1 Grundlagen und Unterlagen der gutachterlichen Stellungnahme

Die gutachterliche Stellungnahme für die Treppenkonstruktionen in Verbindung mit Trittschallentkopplungen „egcosono“ erfolgt auf Grundlage

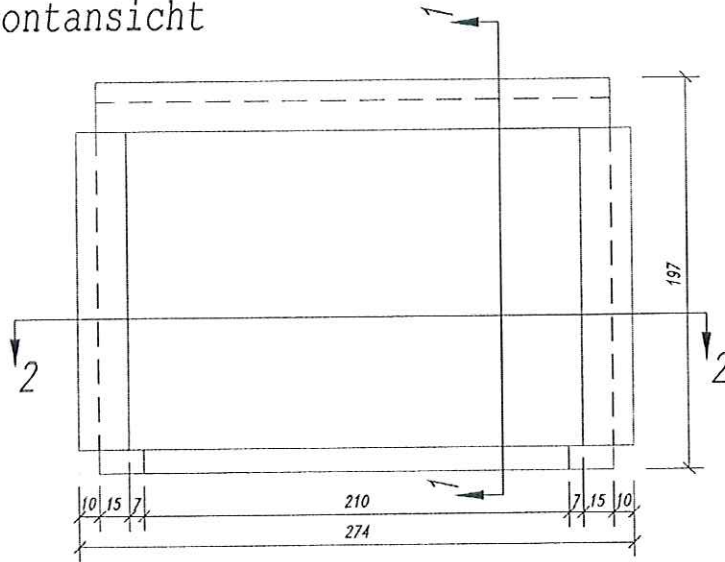
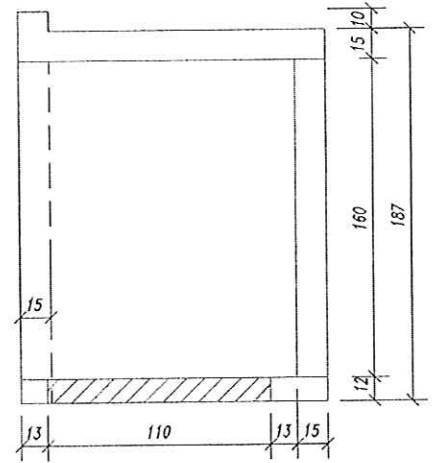
Auf der Grundlage von DIN 4102-4 : 1994-03, den Prüferfahrungen an Lagern, die im Beton-Brand-schutz-Handbuch dokumentiert sind sowie weiterer Prüferfahrungen an Stahlbetonbauteilen und unterschiedlichen Anschlusskonstruktionen können die in Abschnitt 2 beschriebenen und auf den Anlagen 1 und 2 dargestellten Treppenkonstruktionen in Verbindung mit den Trittschallentkopplungen „egcosono“ bei einer mehrseitigen Brandbeanspruchung nach der Einheits-temperaturzeitkurve (ETK) gemäß DIN 4102-2 : 1977-09 hinsichtlich der Tragfähigkeit in die

Feuerwiderstandsklasse „F 90“ nach DIN 4102-2 : 1977-09

Voraussetzung hierfür ist, dass bei einer mehrseitigen Brandbeanspruchung nach der Einheits-temperaturzeitkurve (ETK) gemäß DIN 4102-2 : 1977-09 die Temperatur der Bewehrung die kritische Stahltemperatur über eine Brandbeanspruchungsdauer von 90 Minuten nicht überschreitet, um die Standsicherheit der Treppenkonstruktion in Verbindung mit der Trittschallentkopplung „egcosono“ zu gewährleisten.

Bei der Treppenkonstruktion in Verbindung mit der Trittschallentkopplung „egcosono“ ist eine Überschreitung der kritischen Stahltemperatur von $\text{crit. } T = 500^\circ\text{C}$ auf Grund des allseitig vorhandenen Achsabstandes der Bewehrung von $u \geq 35$ mm in allen Bereichen der Treppenkonstruktion nicht zu erwarten.

Da aufgrund der geringen Spaltbreite im Auflagerbereich zwischen den Bauteilen (Wand bzw. Treppenkonstruktion) auch nach Schmelzen der Polypropylen-Trittschallbox im Wesentlichen eine einseitige Brandbeanspruchung des Lagers von der Treppenraumseite erfolgt, sind in Verbindung mit den in Abschnitt 2 genannten Lagerabmessungen aus brandschutztechnischer Sicht keine negative Auswirkungen bzgl. Tragfähigkeit zu befürchten.

Die in Abschnitt 2 beschriebenen und auf den Anlagen 1 und 2 dargestellten Treppenkonstruktionen in Verbindung mit Trittschallentkopplungen „egcosono“ stellen keine wesentliche Abweichung gegenüber den klassifizierten Konstruktionen von DIN 4102-4 : 1994-03 dar.

Die Treppenläufe und Podeste müssen ansonsten den Randbedingungen und Konstruktionsgrundsätzen von DIN 4102-4 : 1994-03 in Verbindung mit DIN 4102-22 : 2001-11 für „F 90“-Konstruktionen entsprechen.
